Baumaßnahme: Busbeschleunigung MB26

Teilbaumaßnahme: Überlieger U-Farmsen

Abwägungsvermerk - externer Verteiler -

Abwägung der Bedenken und Anregungen aus den Stellungnahmen
zur 1. Verschickung der Verkehrsplanung vom 20.05.2021

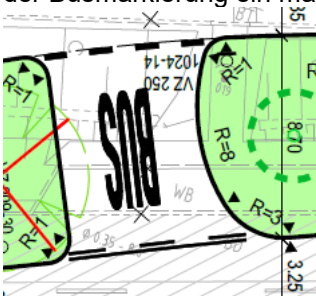
- Der markierte Schriftzug BUS und die Beschilderung sind nicht regelkonform. Bei einem Bussonderfahrstreifen gehört auch das Verkehrszeichen 245 dazu. Wenn die Variante mit Zeichenkombination 250/1024-14 gewählt wird muss die Bodenmarkierung weg.

Da berechnete Fahrzeuge dort nur nach links dürfen, sollte auch ein Zeichen 290-10 oder anstelle der Busmarkierung ein markierter Richtungspfeil eingeplant werden.

LSBG: Die Markierung wird als durchgehender Breitstrich ausgeführt. Zeichen 250/1024-14 entfällt. Zusätzlich wird das Zeichen 209-10 gestellt.

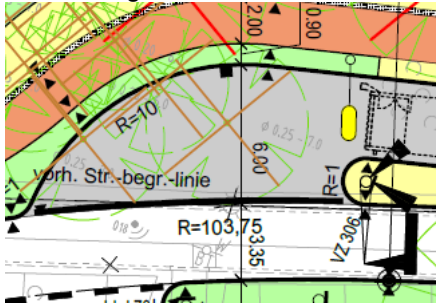
- Bei den Signalgeber Ausfahrt Überlieger zum Wenden fehlt die vorfahrtsregulierende Negativbeschilderung mit Zeichen 205.

LSBG: Das Zeichen 205 wurde ergänzt und wird mit dem Bussignalgeber an das westliche Ende der Busschleuse gesetzt. Nach Möglichkeit wird ein Detektionsfeld in der Betonfläche vorgesehen.

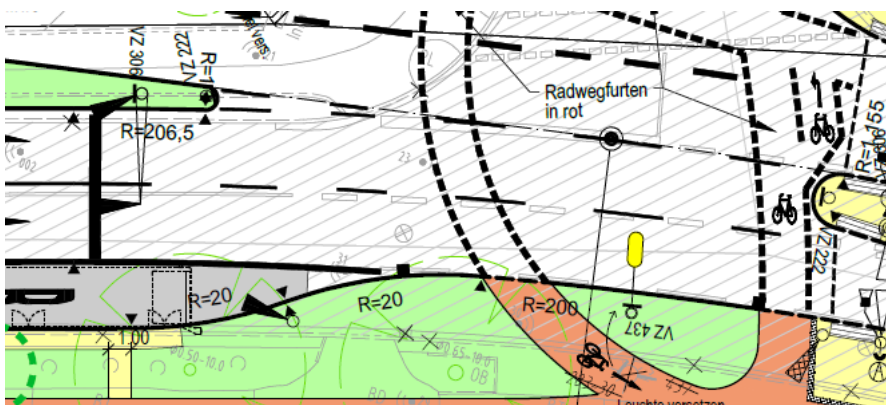
- LZA Am Luisenhof / Bramfelder Weg Richtung Osten:

K-Signal auf der Mittelinsel hat keine drei Meter Mindestabstand zur Haltlinie.

Vom Geradeausfahrtstreifen kann kein Fahrzeugführer die Wiederholersignale erkennen, vor allem wenn im Linksabbieger noch ein größeres Fahrzeug stehen würde. Haltlinie für Linksabbieger sollte mind. auf drei Meter zum Signal zurückverlegt werden. Das Grundsignal ist durch haltenden Busse dann auch verdeckt. Grundsignal etwas nach vorne?

LSBG: Die Maststandorte und die Haltelinie für den Linksabbieger wurden so angepasst, dass 3m zwischen Signalgeber und Haltelinie Linksabbieger vorhanden sind. Grundsignal wurde angepasst, dass die Sichtbehinderung durch haltende Busse minimiert wurde.

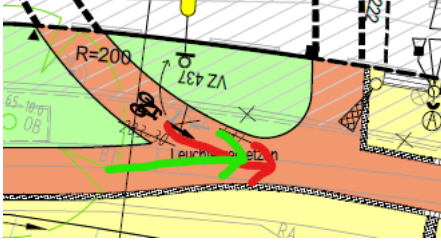
- An gleichen Signal wurde Zeichen 306 eingeplant. Für den R in Richtung Bramfelder Weg gibt es dazu aber keine Negativbeschilderung 205.

LSBG: Es wird am dem R Signal nach Rücksprache mit VD 52 keine Negativbeschilderung 205 gestellt.
